Informe Final

Universidad de Tarapacá

Fecha : 04 de octubre de 2010
Nº Informe : 39/2010

INFORME FINAL N° 39, DE 2010, SOBRE
AUDITORÍA DE INVERSIONES EN
INFRAESTRUCTURA EN LA UNIVERSIDAD
DE TARAPACÁ.

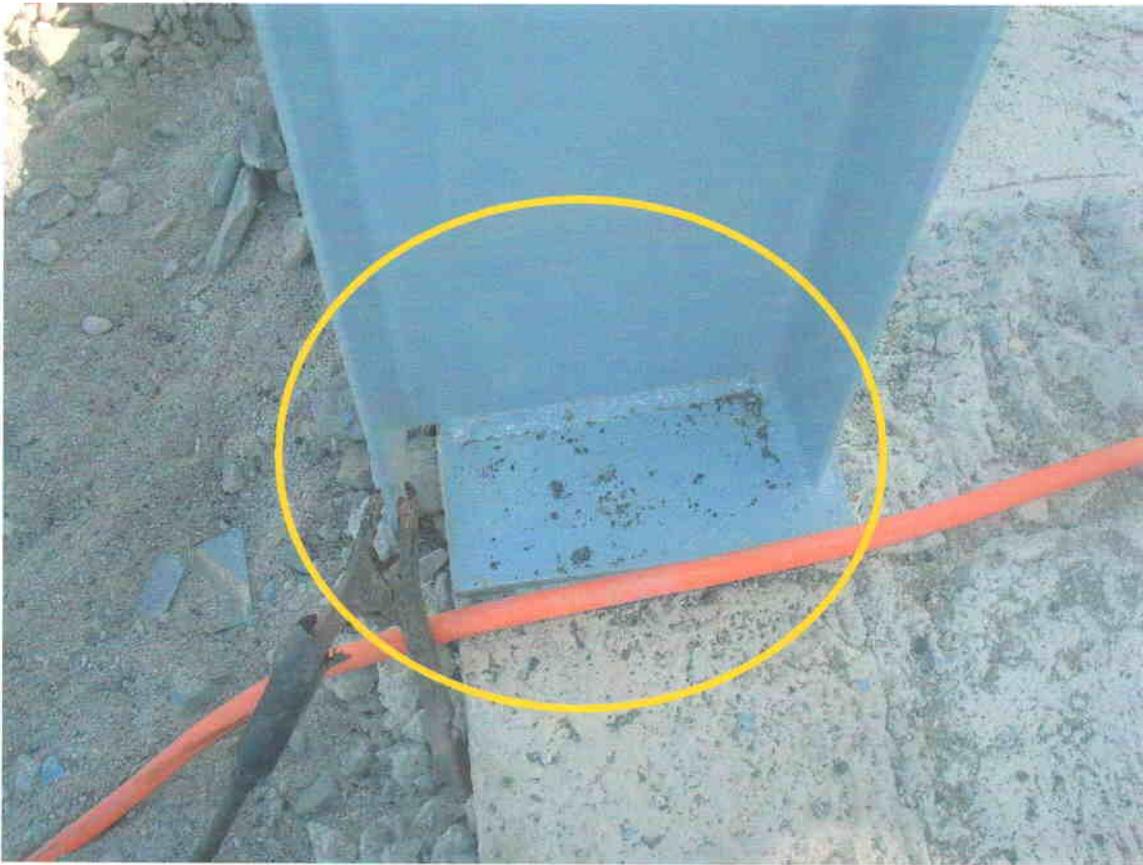
Fotografía 4:
Separador de encofrado de 7mm de espesor, el cual no es posible pasar bajo la armadura, es decir que el recubrimiento de la losa es menor a 7mm.

Fotografía 5:
Recubrimiento superior de losa de 6mm.
